**Avis délibéré sur le projet d'exploitation du parc éolien
Les trois Côtes à Aulnay, Braux, Brillecourt,
Dommartin-le-Coq, Donnement, Jasseines (10)
porté par la société EIDEN WIND SAS**

N° réception portail : 008176/AP

Nom du pétitionnaire	société EIDEN WIND SAS
Communes	Aulnay, Braux, Brillecourt, Dommartin-le-Coq, Donnement, Jasseines
Département	Aube (10)
Objet de la demande	Construction du parc éolien Les trois Côtes
Date de saisine de l'Autorité environnementale	05/11/2025

Figure 3: Trajectoires des Milans royaux en migration active, pour la période post-nuptiale.

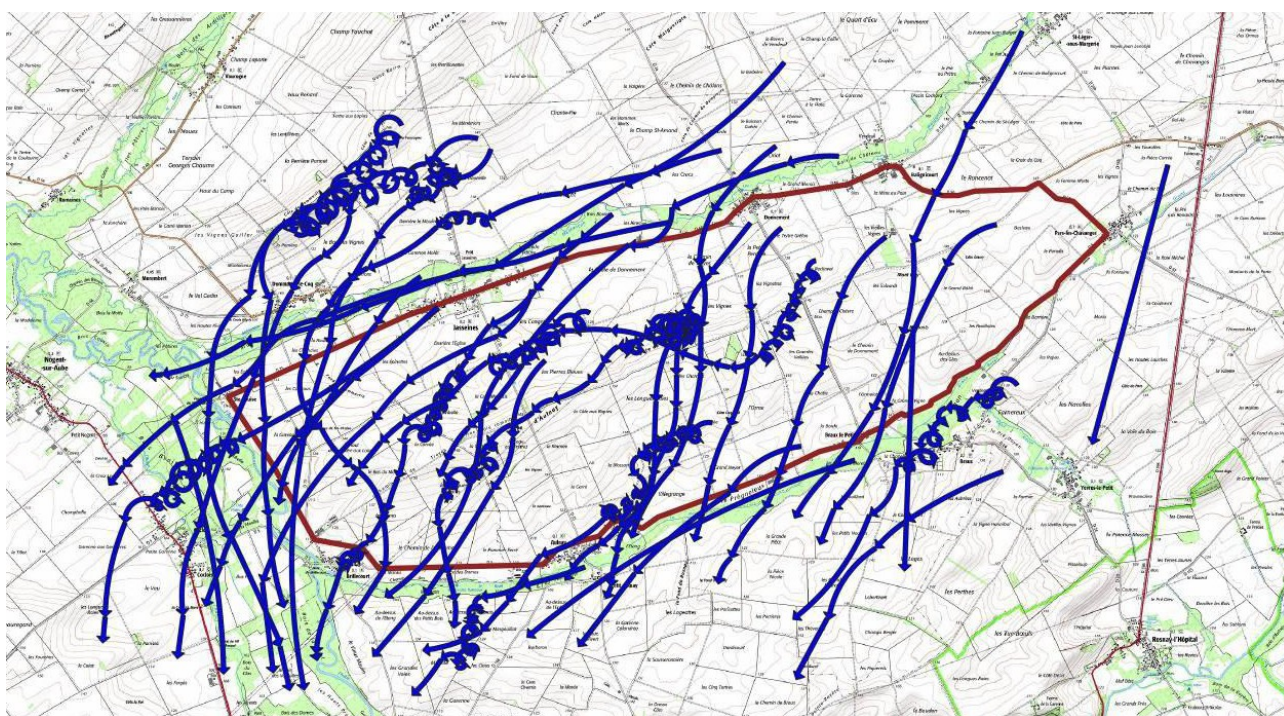
La zone d'implantation potentielle (ZIP) est située sur un couloir de migration relevant d'un enjeu fort en région Grand Est pour le Milan royal et autres rapaces. Il s'agit d'un couloir de migration principal attaché à l'axe de migration de la Champagne humide. Or, les éoliennes du projet sont

placées perpendiculairement à ce couloir, ce qui augmente l'effet barrière et le risque de collisions avec les oiseaux migrateurs. Voir la figure 3 qui illustre parfaitement cette situation problématique.

- implantation d'éoliennes en dehors des zones sensibles. Selon le dossier, les éoliennes seront placées à plus de 200 m en bout de pale des haies ou boisements, sauf pour une éolienne située à 194 m d'un boisement aux abords d'un point d'écoute où un faible nombre de contacts a été relevé lors des 21 soirées et nuits d'inventaires selon le dossier. La ZIP reste cependant située dans la zone sensible que constitue le couloir de migration pour le Milan royal et autres rapaces, d'autant plus que les éoliennes sont alignées perpendiculairement à ce couloir, ce qui augmente l'effet barrière et le risque de collisions.

L'Ae recommande au pétitionnaire de ne pas positionner ses éoliennes perpendiculairement au couloir de migration du Milan royal.
